Q2-28

Réponse à la question Q-126

Figure Q2-28-1 Compactage du sol indigène dans un caisson

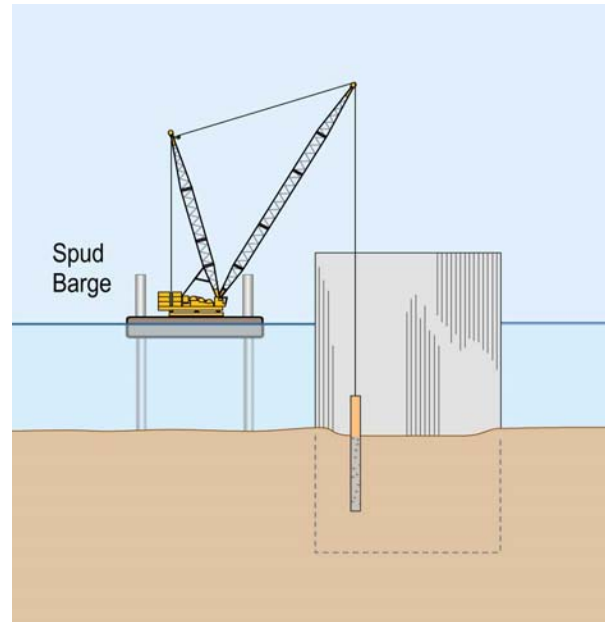
Le promoteur devra préciser combien de temps sera requis, par cellule, pour : les opérations de compactage du sol natif, l'ajout de granulats et le compactage des granulats dans les cellules de palplanches.

Le compactage des matériaux constitutifs du sol indigènes à l'emplacement des caissons, comme l'illustre la figure Q2-28-1, nécessitera les tâches suivantes :

- le déplacement de la barge à plate-forme élévatrice à l'emplacement des caissons;
- le positionnement de la barge de percée, munie d'une grue de taille moyenne (par ex., Manitowoc 555 ou 3900) afin de descendre le générateur de vibrations dans le sol pour densifier les matériaux constitutifs retenus par les palplanches;
- ajout possible de gravier ou de pierre concassée afin de former des colonnes de roche perméables dans le but d'améliorer le drainage et la compactibilité des couches de sable silteux.

Les travaux devraient prendre une semaine pour chaque caisson.
